RIDiGP.271.1.2.2024.ZP

dotyczy: odpowiedzi na pytania do treści postępowania prowadzonego w trybie podstawowym z fakultatywnymi negocjacjami zgodnie z art. 275 pkt. 2 ustawy z dnia 11 września 2019 r. na zadanie nt.: „**Modernizacja boiska wielofunkcyjnego przy Szkole Podstawowej im. Jana Pawła II w miejscowości Gościeszyn**”.

ODPOWIEDZI NA PYTANIA WYKONAWCÓW

Pytanie 13

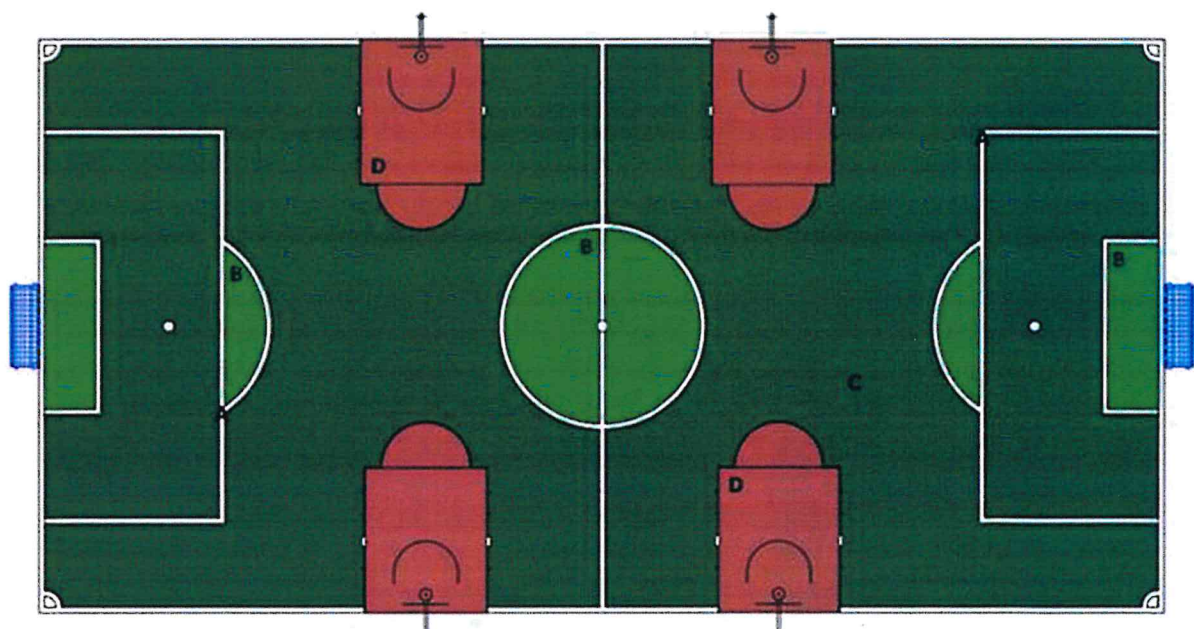
Projekt przewiduje nietypową kolorystykę boiska z trawy sztucznej.

Informujemy, że trawa zamawianego typu występuje w jednym odcieniu zielonego natomiast kolory linii są następujące: białe, niebieskie, żółte oraz ceglaste.

W związku z powyższym wnosimy o dopuszczenie nawierzchni w jednym odcieniu zielonego, a poszczególne dyscypliny wyznaczyć za pomocą linii.

Zamawiający nie dopuszcza możliwości wprowadzenia jednolitego odcienia zielonego, tym samym informuje, że kolor powinien być tożsamy z dokumentacją techniczną i zaakceptowaną kartą materiału.
